GRUPO  SINCE 1998 WITH YOU CONERGE NORMAS REGULAMENTADORAS	STAHL 	STAHL – ENGENHARIA/SP	
NR 10 - SEGURANÇA EM INSTALAÇÕES E SERVIÇOS EM ELETRICIDADE	Relatório	5724	Página 1
	Obra	2457	Revisão 0

RELATÓRIO DE AUDITORIA E DIAGNÓSTICO NR-10

HIDROVIAS DO BRASIL – SANTOS/SP

VEM DO QD-SNN-1005
380/220V - 60Hz - 3F+N+T

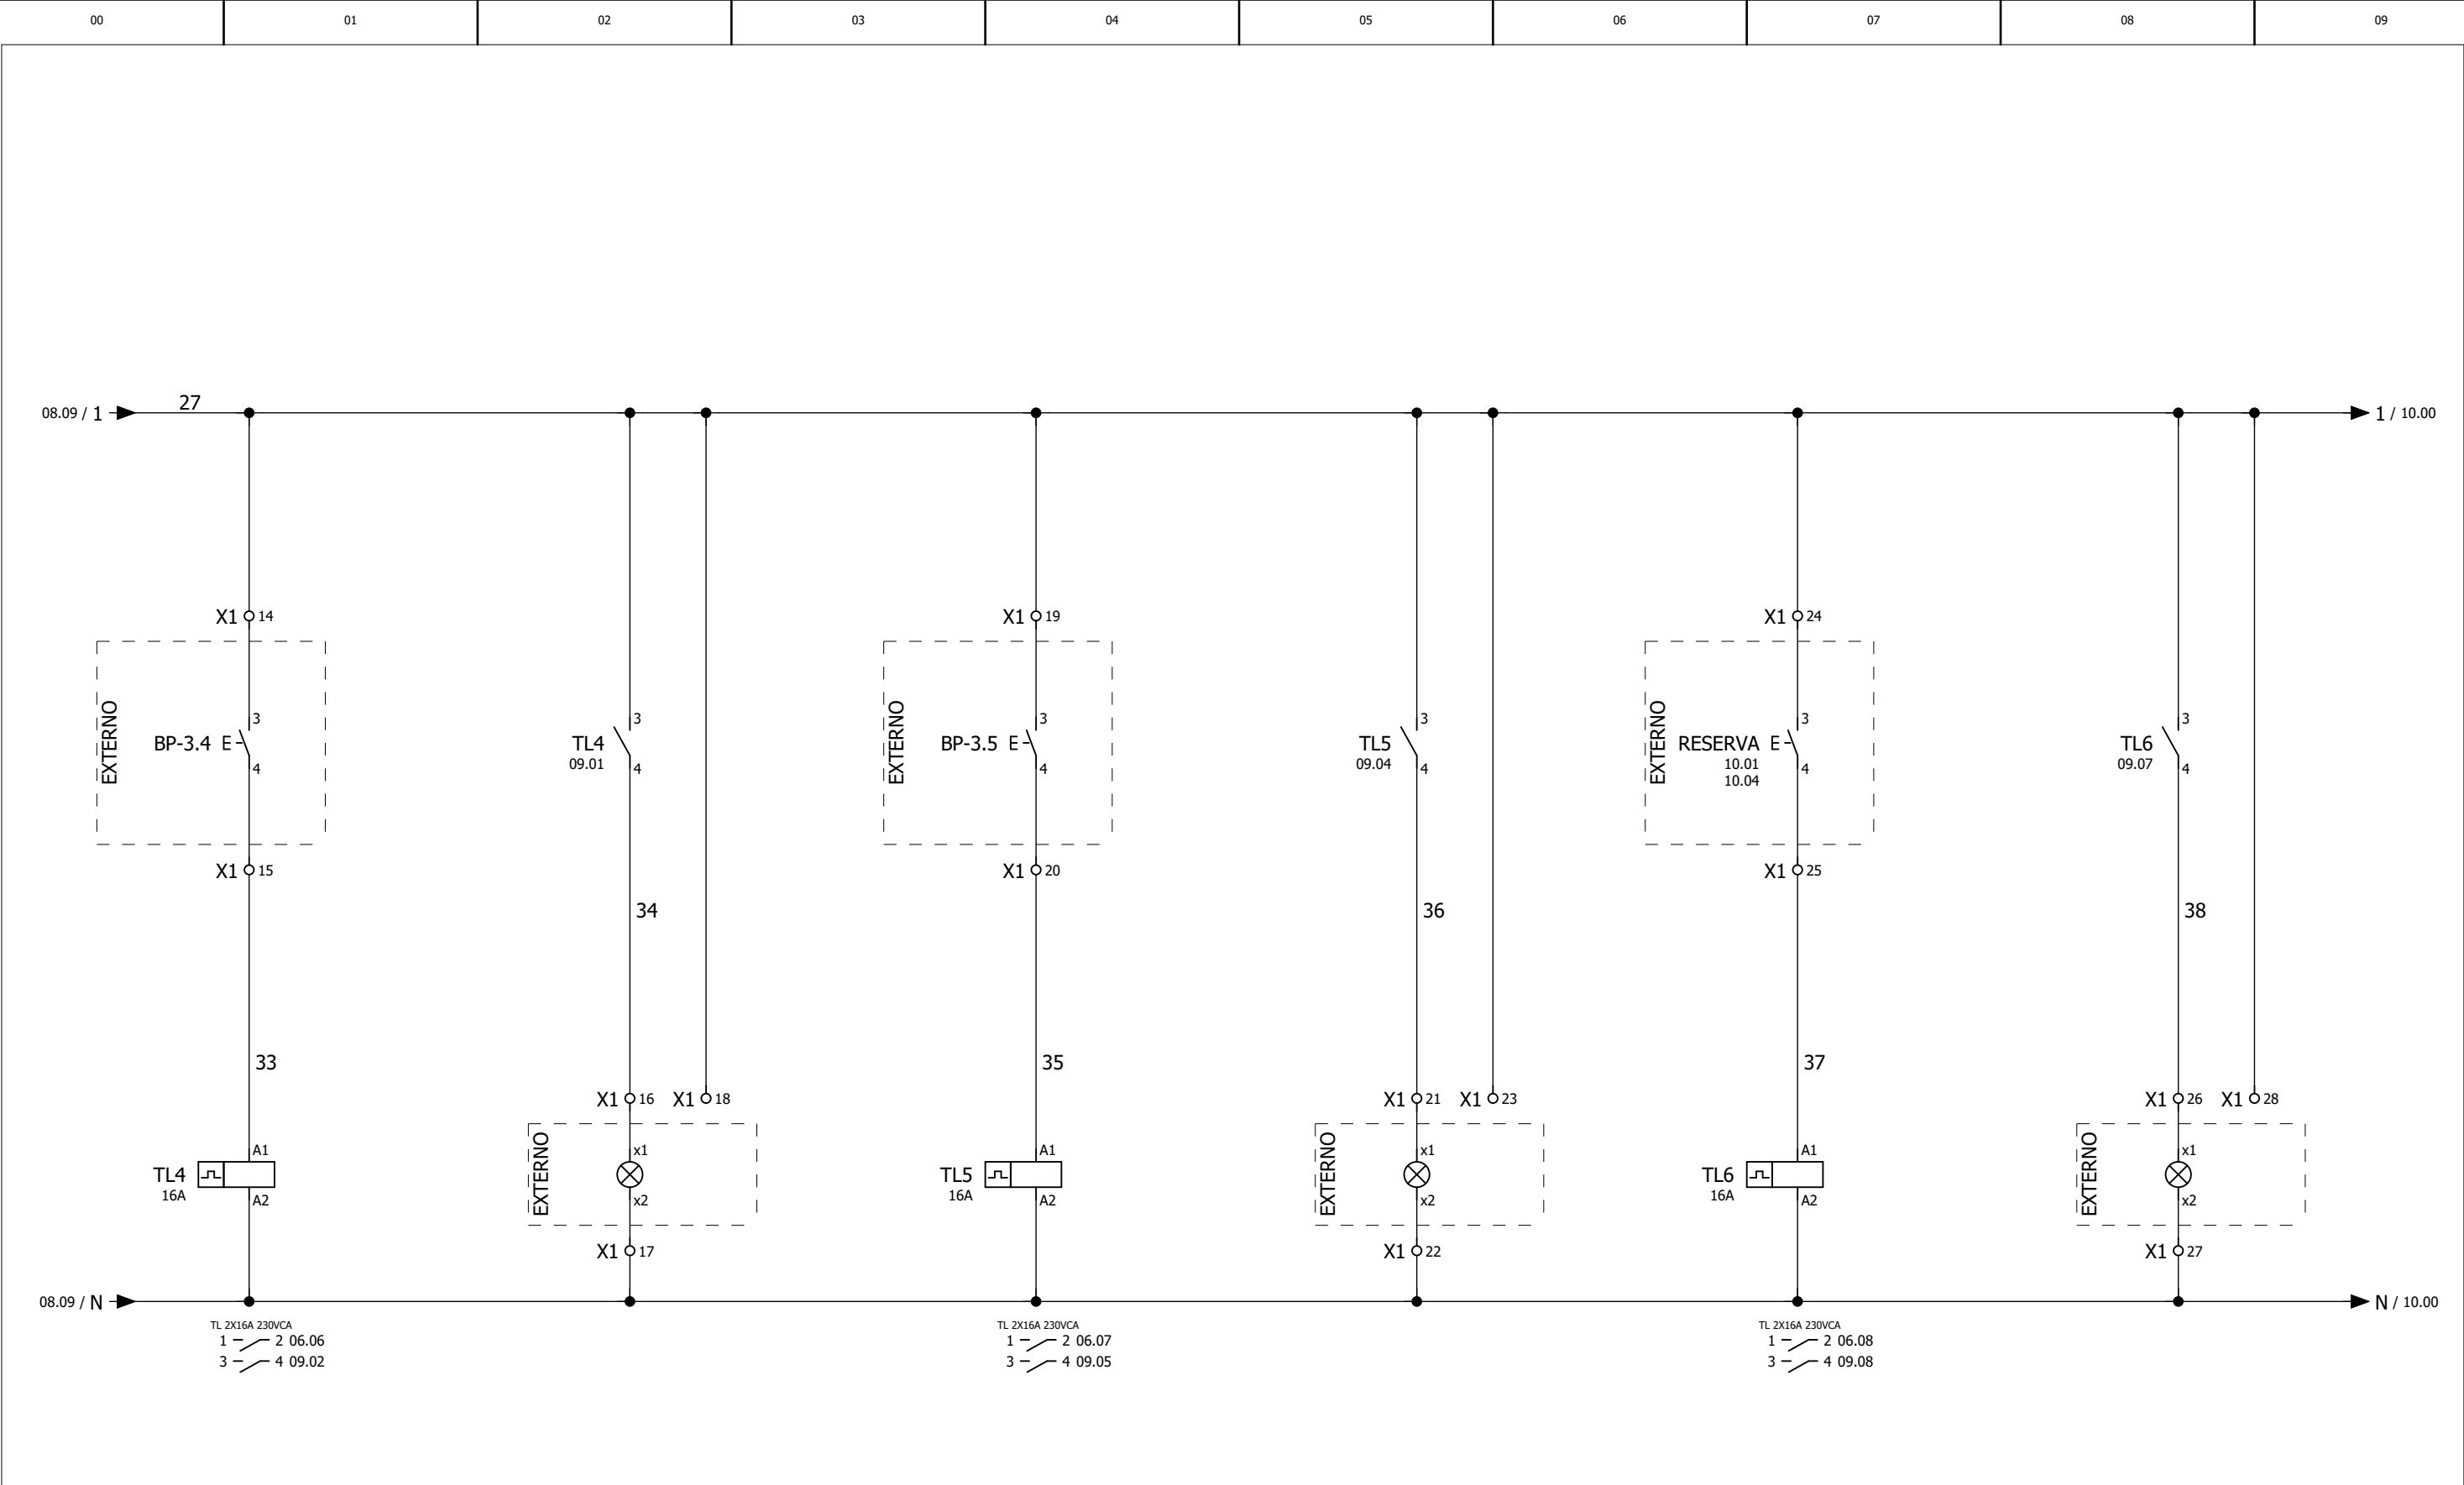
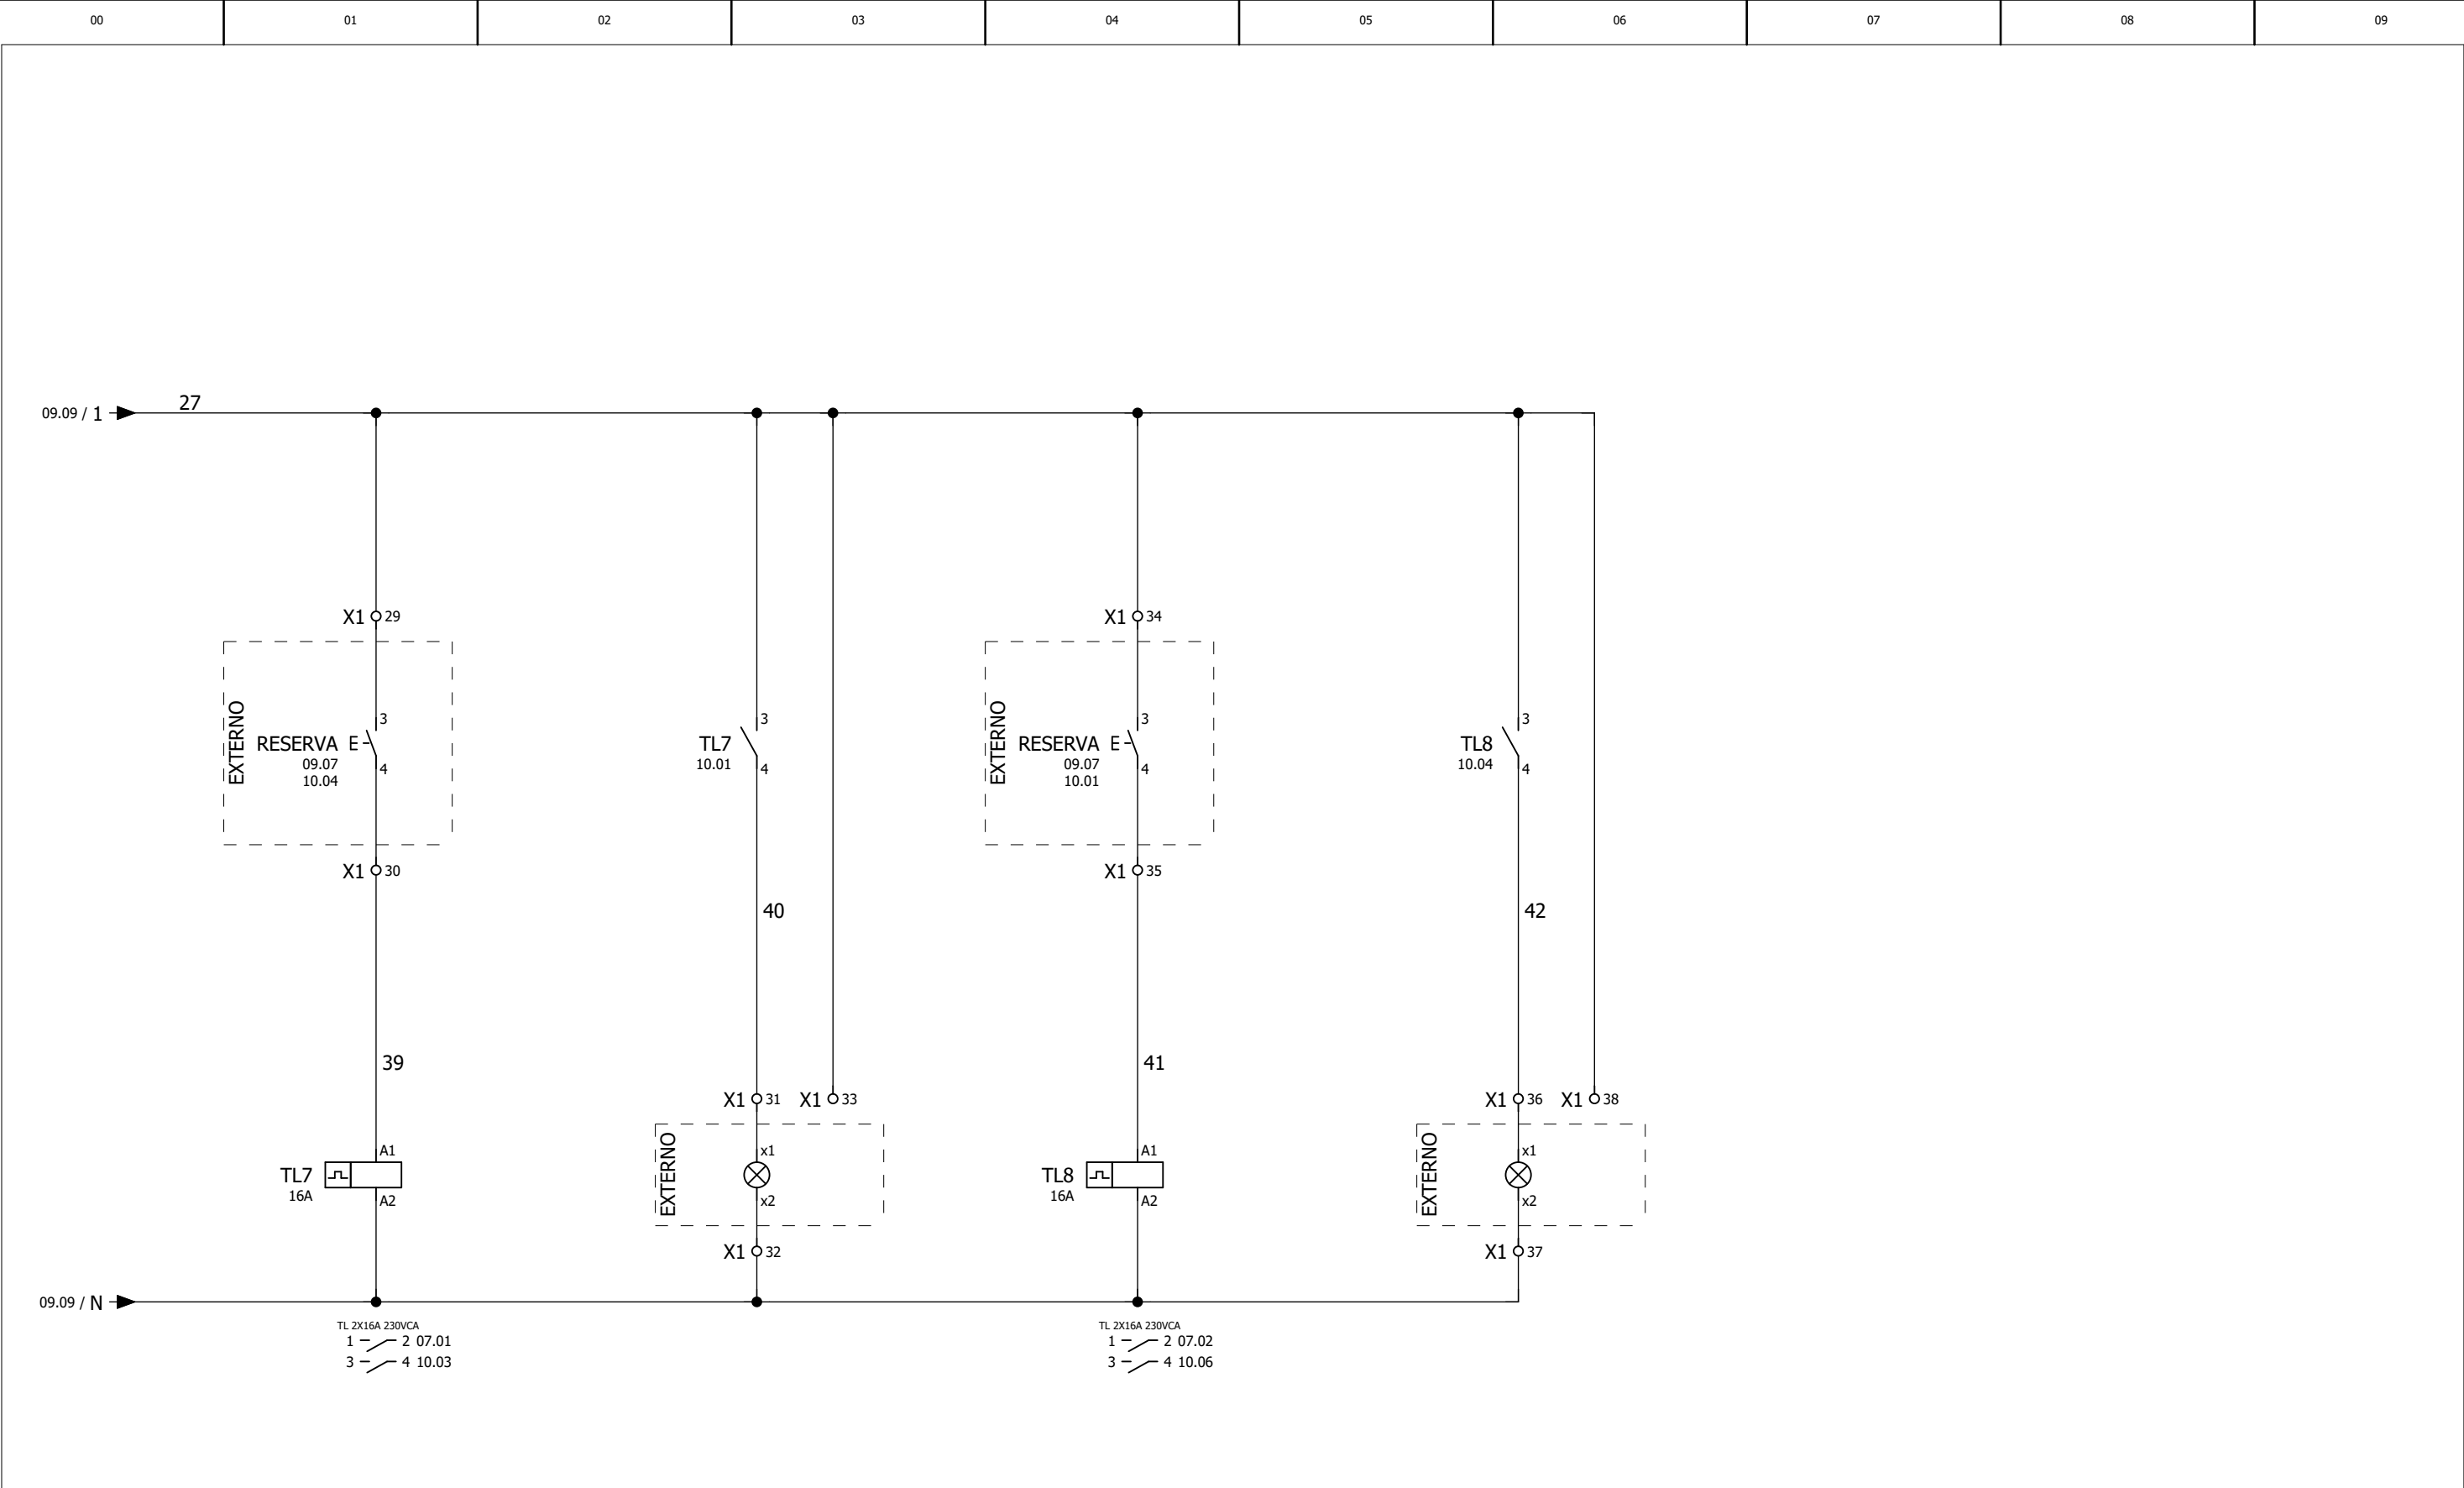
Nº	ÁREA	TAG	REQUISITO LEGAL	SITUAÇÃO ENCONTRADA	RECOMENDAÇÃO	PRIORIDADE	FOTO
1	T8	QD-AFR-1013	10.10.1	Foi evidenciado na presente inspeção a falta da sinalização referente aos perigos e riscos em serviços de eletricidade.	Necessário realizar a correta sinalização do painel atentando-se aos requisitos da NR-26 e NBR 5410.	P-2	
2	T8	QD-AFR-1013	10.10.1	Foi evidenciado que os disjuntores possuem a correta identificação.	NADA CONSTA.	-	
3	T8	QD-AFR-1013	10.2.8.3	Foi evidenciado a presença do condutor de aterramento corretamente instalado na porta do painel.	NADA CONSTA.	-	
4	T8	QD-AFR-1013	10.2.5	Foi evidenciado a presença da documentação do painel disponível no sistema informatizado sob responsabilidade da Hidrovias do Brasil.	NADA CONSTA.	-	DOCUMENTAÇÃO.

9.16- PLANILHA DE INSPEÇÃO - RE-SNN-1001

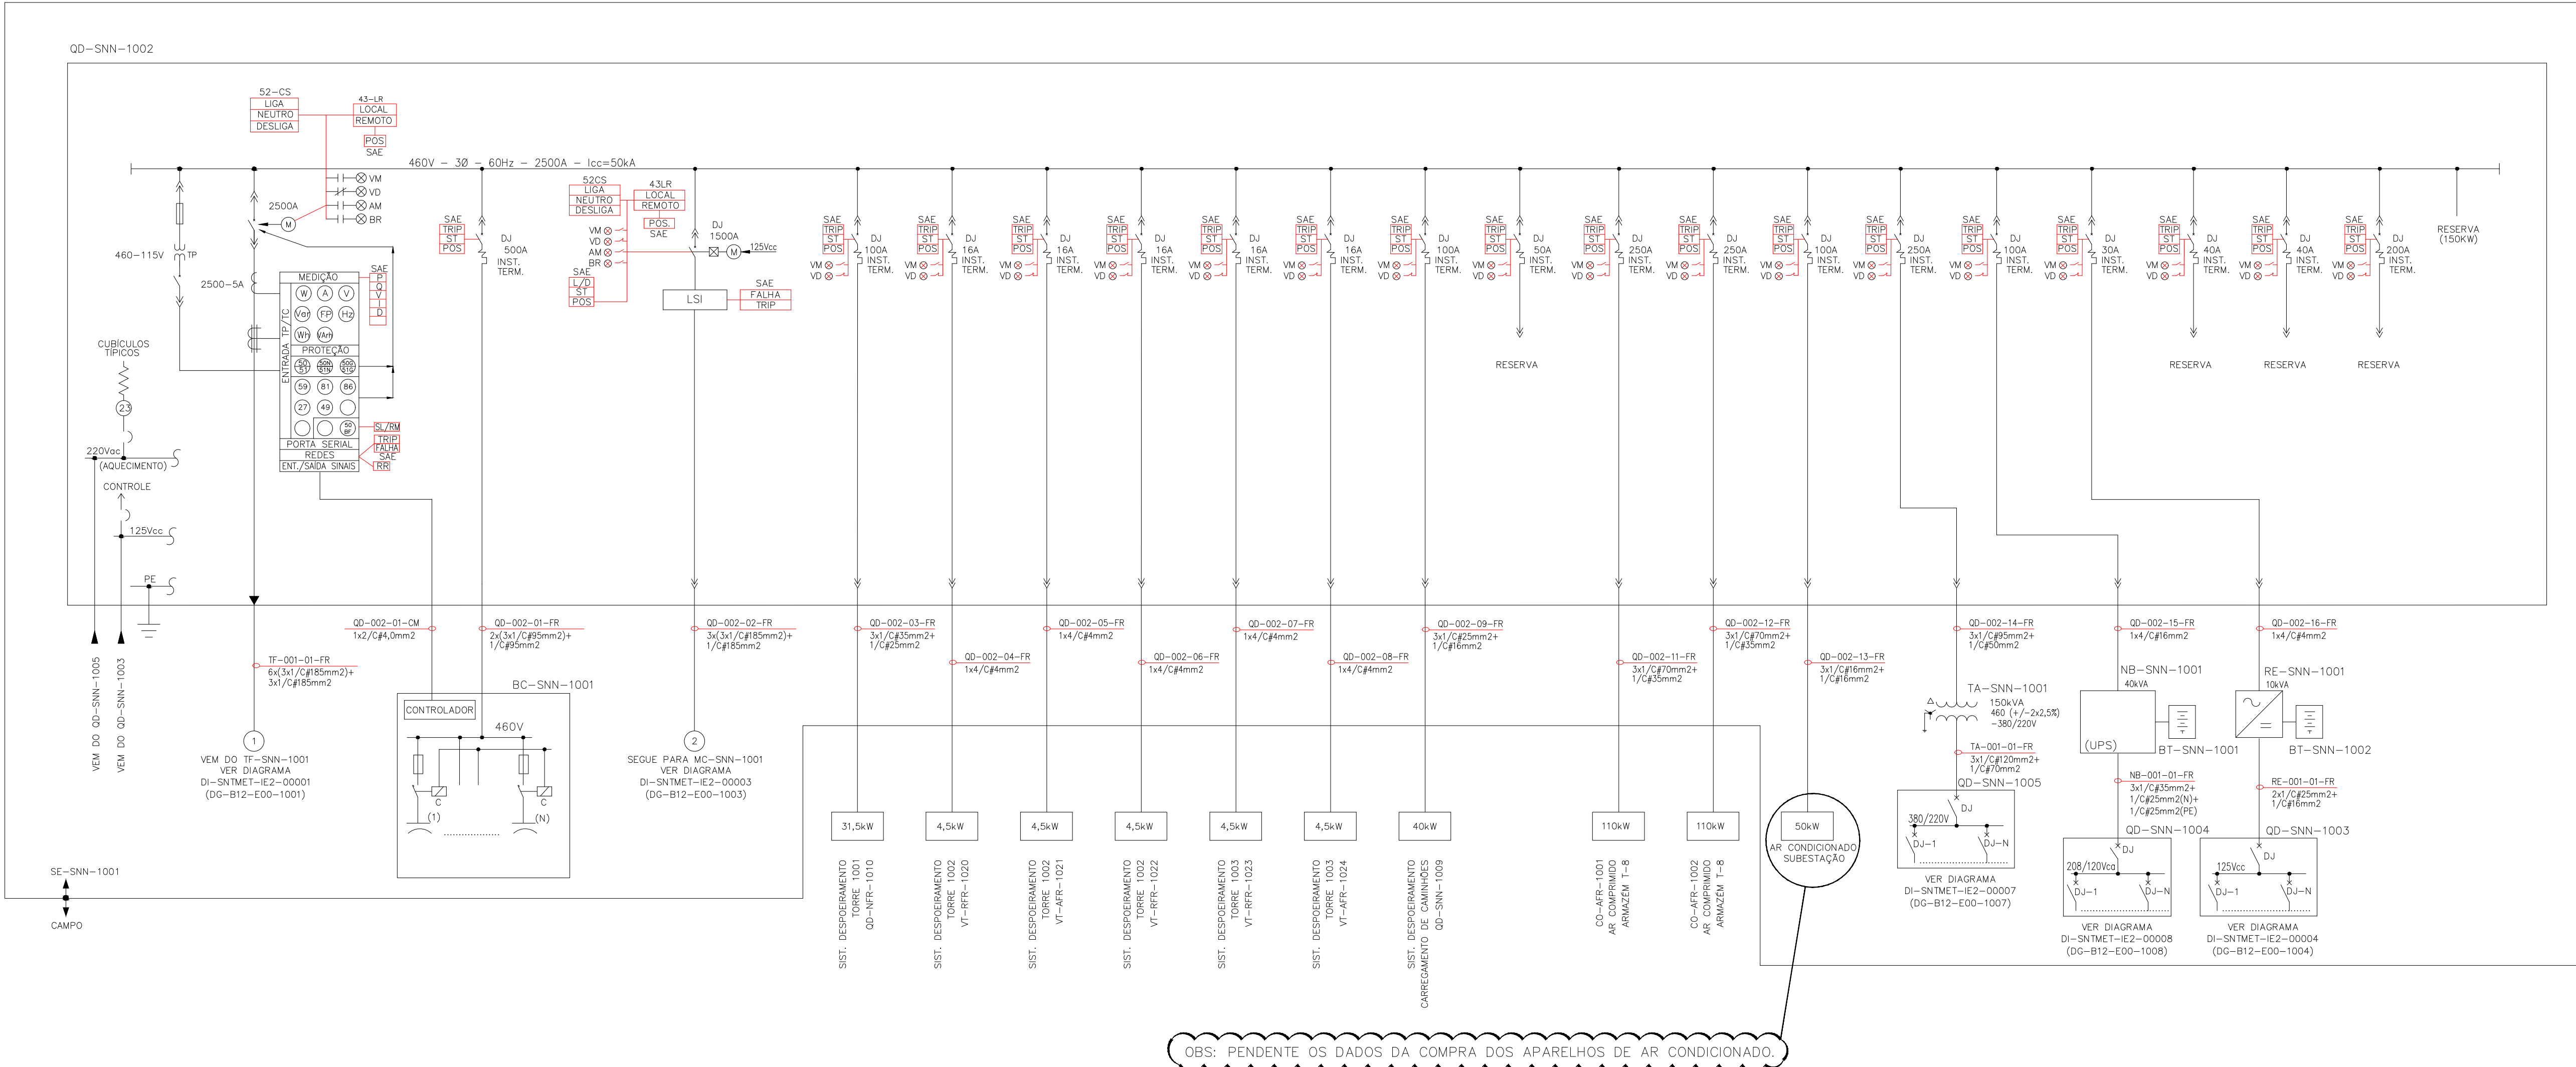
Nº	ÁREA	TAG	REQUISITO LEGAL	SITUAÇÃO ENCONTRADA	RECOMENDAÇÃO	PRIORIDADE	FOTO
1	Eletrocentro	RE-SNN-1001	10.10.1	Foi evidenciado na presente inspeção a falta da sinalização referente aos perigos e riscos em serviços de eletricidade.	Necessário realizar a correta sinalização do painel atentando-se aos requisitos da NR-26 e NBR 5410.	P-2	
2	Eletrocentro	RE-SNN-1001	10.4.4	Foi evidenciado a presença de proteção acrílica das partes vivas existentes no painel elétrico.	NADA CONSTA.	-	
3	Eletrocentro	RE-SNN-1001	10.3.10	Foi evidenciado que a lâmpada de iluminação interna do painel encontra-se queimada.	Necessário realizar a substituição da lâmpada de iluminação interna.	P-2	
4	Eletrocentro	RE-SNN-1001	10.10.1	Foi evidenciado que os disjuntores encontram-se devidamente identificados com seus respectivos circuitos.	NADA CONSTA.	-
